Søknad om endring av gitt tillatelse

etter plan- og bygningsloven (pbl) § 20-2

Søknaden gjelder							
Eiendom/ byggsted	Gnr. 94	Bnr. 7	Festenr. 0	Seksjonsnr. 0	Bygningsnr.	Bolignr.	Kommune Kvinnherad
	Adresse Naterstadvegen 20				Postnr. 5472	Poststed Seimsfoss

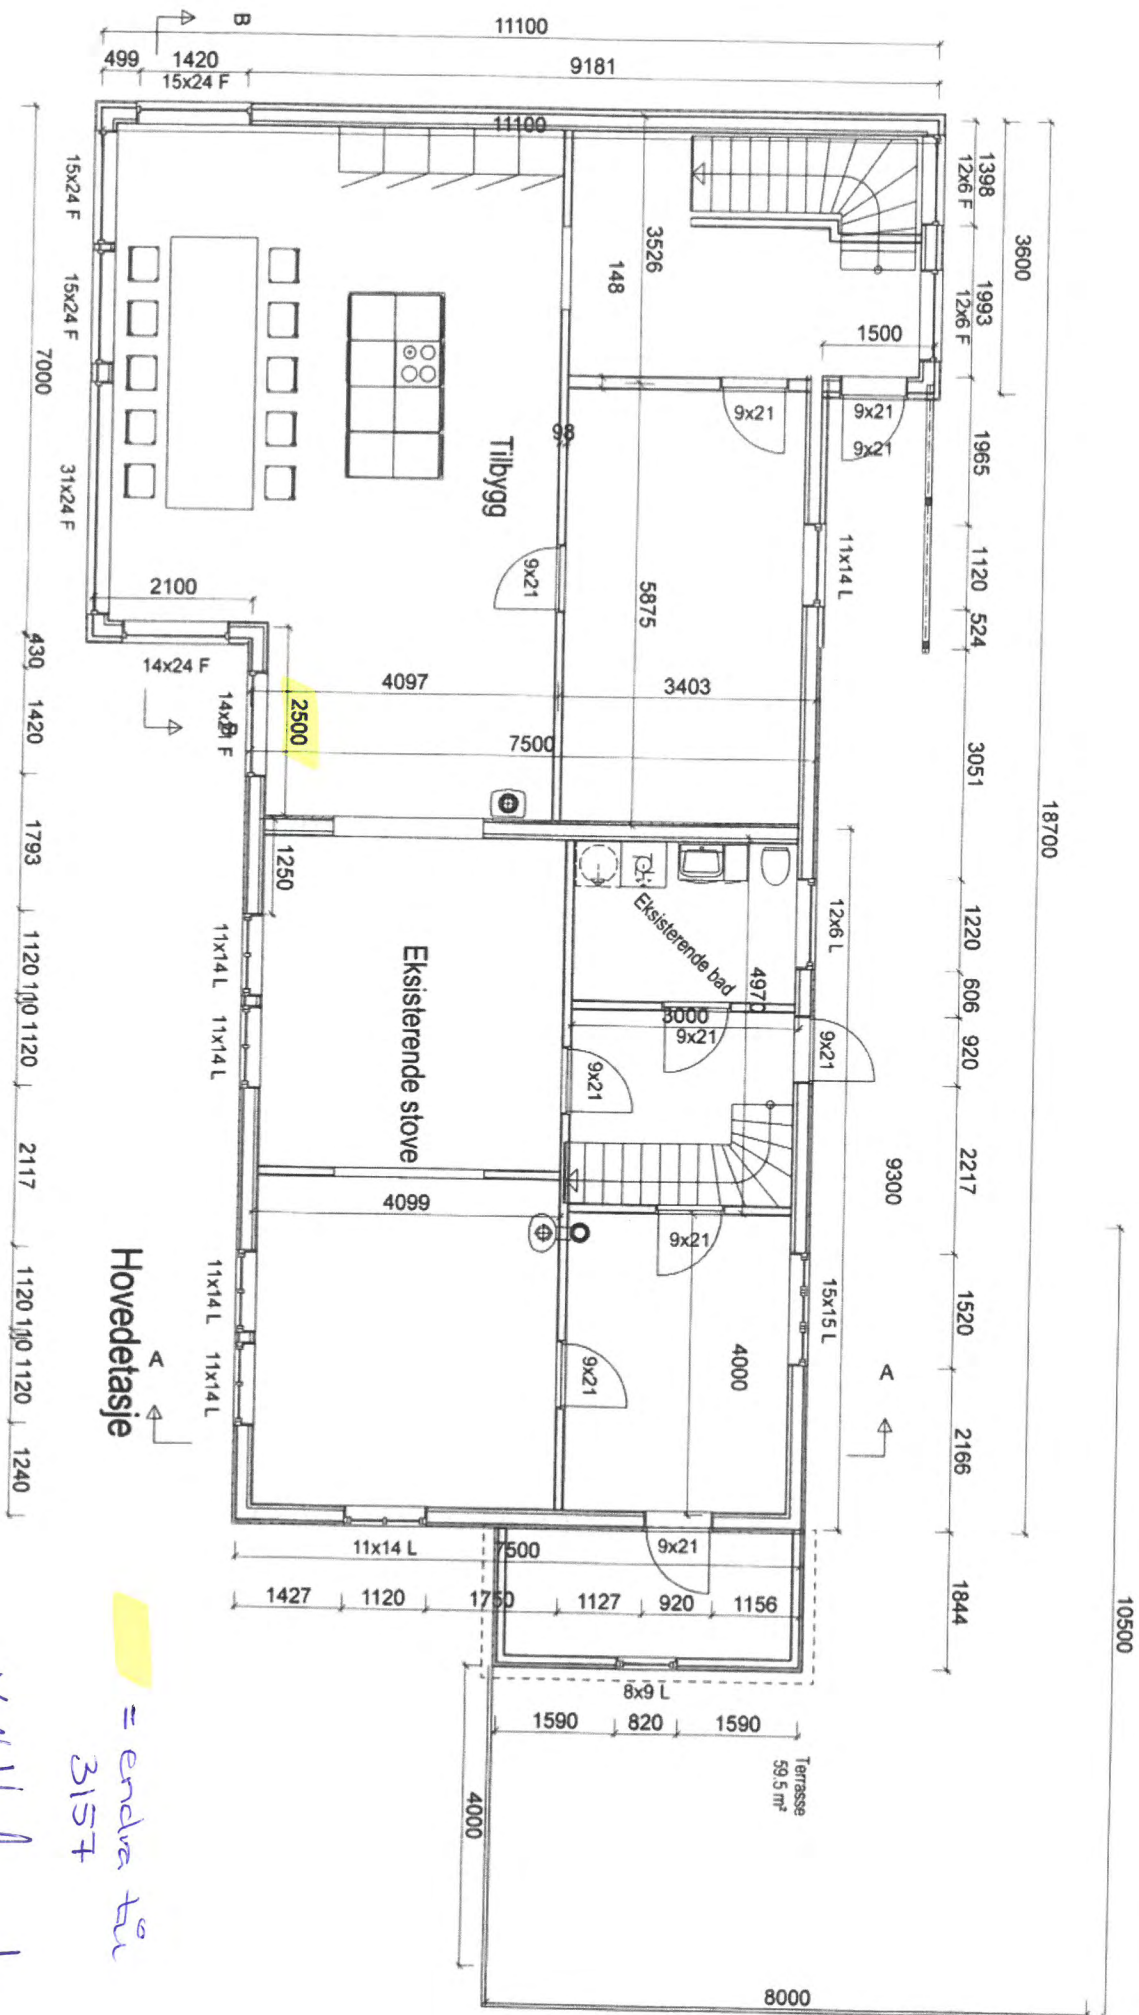
Beskrivelse av endring(er) av tiltak (dispensasjoner, areal, plassering, formål, bruk)
Det skjedde ein uforutsatt setning av midlertidig mur, som gjorde at det ikkje blei plass til å sette opp permanent mur på planlagt stad. Det bleir vurdert at det ikkje var ein vesentlig endring i forhold til opprinnelig plan. Bygget blei ikkje nærmare nokon naboar som blir påverka av dette. Utsjånadsmessig er ikkje endringen vesentlig. Vedlagt tegning med endra mål frå 2500 til 3157

= enden til
315+
